リンナイ製フロントオープン食器洗い乾燥機

組立設置に関する仕様変更のお知らせ

(2023年11月仕様変更済)

発行：TOTO（株） TEN事務局

① 下面材固定金具仕様変更

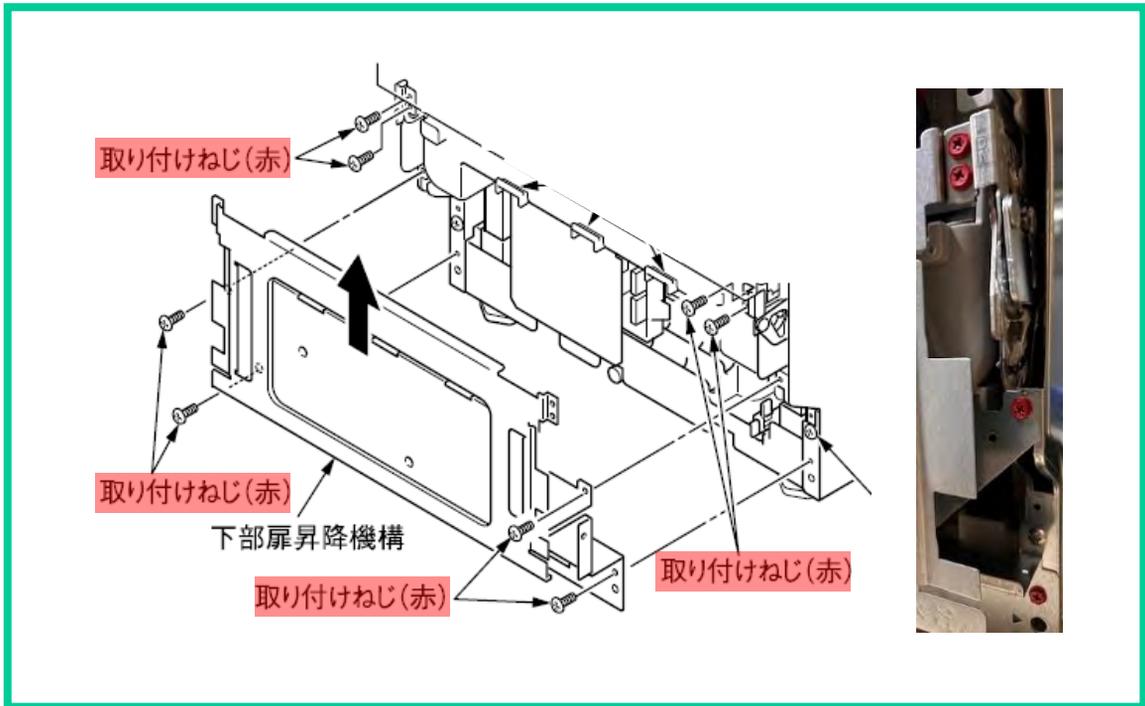
変更前	変更後
	左右共通	左右別 (LRあり)
金具

下面材が最後まで収まったことが分かりにくいとお声を頂くことがございましたので、金具の形状を変更しております。ただし金具が左右別となりましたので、LR刻印通りに向きを合わせて固定してください。
